INFORME DE AJUSTE TÉCNICO NO SISTEMA DE CENTELHA KO 31D/DI

ENGENHARIA DE PRODUTO E P&D -AQUEC. GÁS BOLETIM TÉCNICO - 009/15

Abreviação BTAQC 009/15 Revisão RER.00

3°Localizar os eletrodos de centelha:

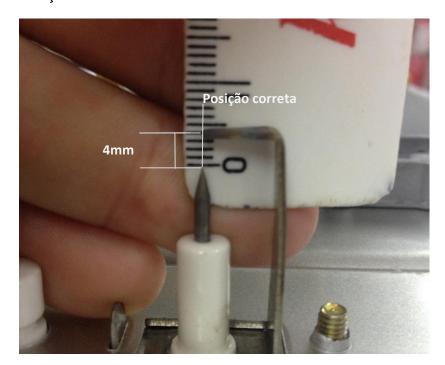
4° Verificar posicionamento e distância dos eletrodos, veja abaixo o posicionamento incorreto:

Posição incorreta e desalinhado:

Utilize um alicate de bico 6" para ajustar a posição do eletrodo de forma a ficar alinhado a distância entre os eletrodos deve ser de 4mm.
